Bijlage 2:
Wateradvies
Wetterskip Fryslân

Ons kenmerk: WFN1206502
Tel. 058-2922222 / J.P. van der Kloet

Onderwerp:
Wateradvies Celdelshof fase 4 te Kollumerzwaag.

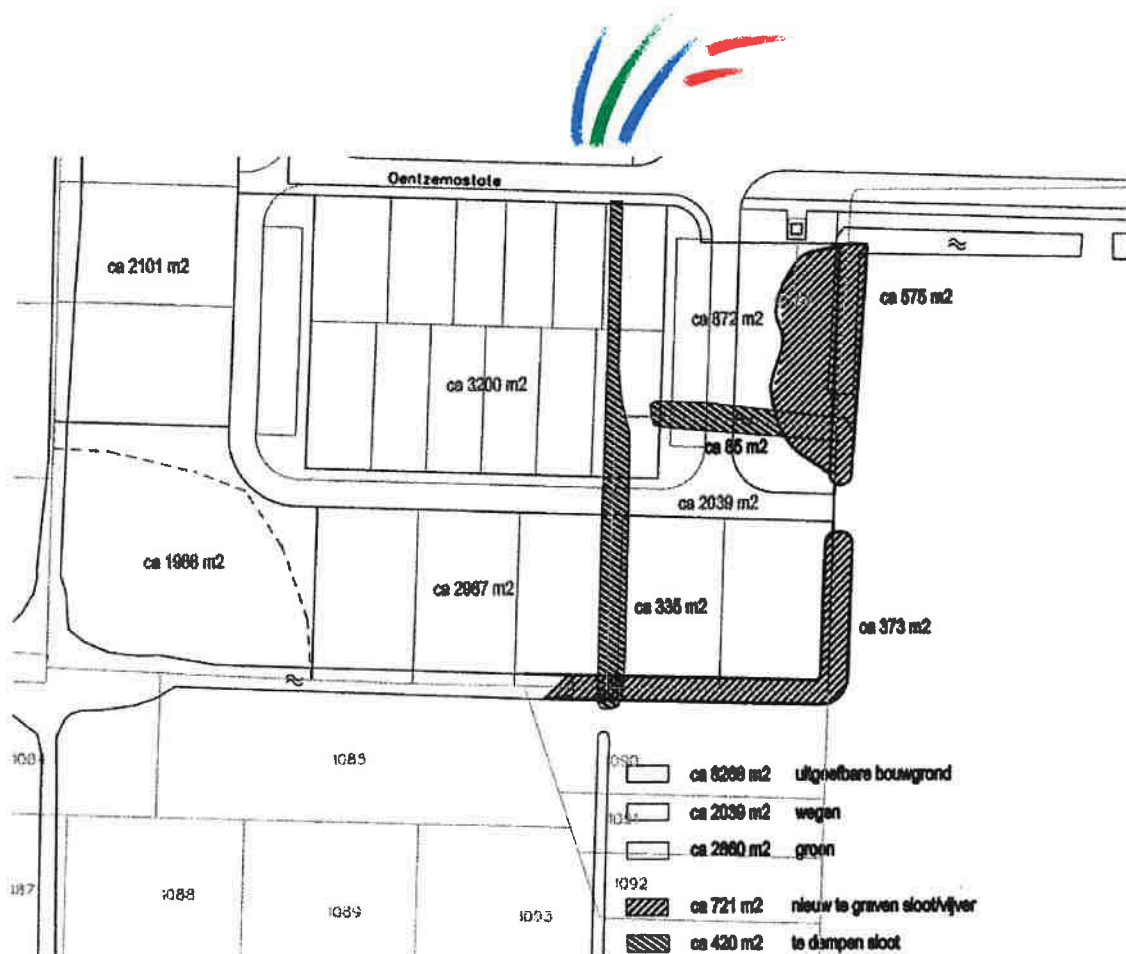
U geeft aan dat het verhard oppervlak toeneemt met circa 3000m². Ter compensatie moet 300m² aan nieuw oppervlaktewater worden aangelegd. Daarnaast wordt voor de realisatie van het plan 420m² oppervlaktewater gedempt. In totaal moet 720m² nieuw oppervlaktewater worden gerealiseerd.

U geeft aan dit te willen realiseren door een bestaande sloot te verlengen en een waterpartij aan te leggen, zoals aangegeven in bovenstaande figuur. Hiermee wordt 721m² nieuw oppervlaktewater aangelegd, waarmee aan de compensatienorm wordt voldaan.

Voor het dempen van de sloten en het realiseren van het nieuwe oppervlaktewater is een watervergunning nodig. Meer informatie hierover vindt u onder *Waterwet* in deze brief.
